**Wykonawcy przetargu nieograniczonego  
ZP/100/2019**

Sygnatura: ZP/100/2019

Sprawa: **Przetarg nieograniczony na roboty budowlane: „Drugi etap budowy Centrum Kliniczno Dydaktycznego Uniwersytetu Medycznego w Łodzi wraz z Akademickim Ośrodkiem Onkologicznym”**

Działając w oparciu art. 38 ustawy z dnia 29.01.2004 r. Prawo zamówień publicznych Zamawiający udziela wyjaśnień treści Specyfikacji Istotnych Warunków Zamówienia.

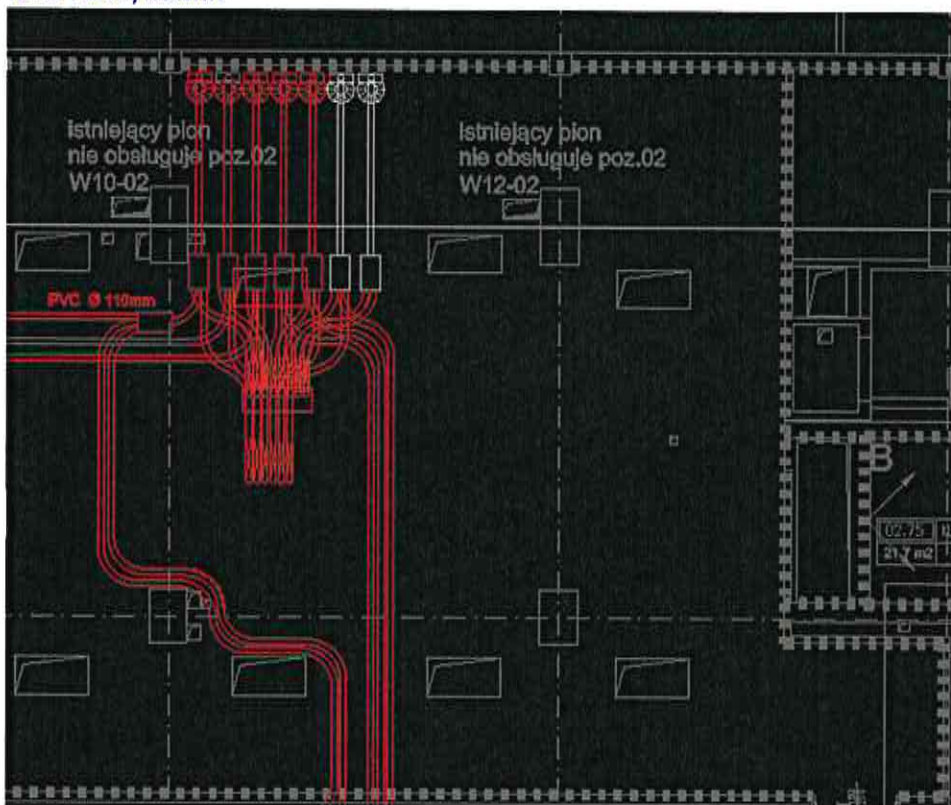
1460. Projekt przewiduje zmianę lokalizacji pionów instalacji kanalizacji deszczowej oraz izolację istniejącej instalacji kanalizacji deszczowej w budynku A1 - brak pozycji uwzględniających te prace w kosztorysie, prosimy o uzupełnienie.

**Odpowiedź:** Nie przewiduje się zmiany lokalizacji pionów kanalizacji deszczowej.
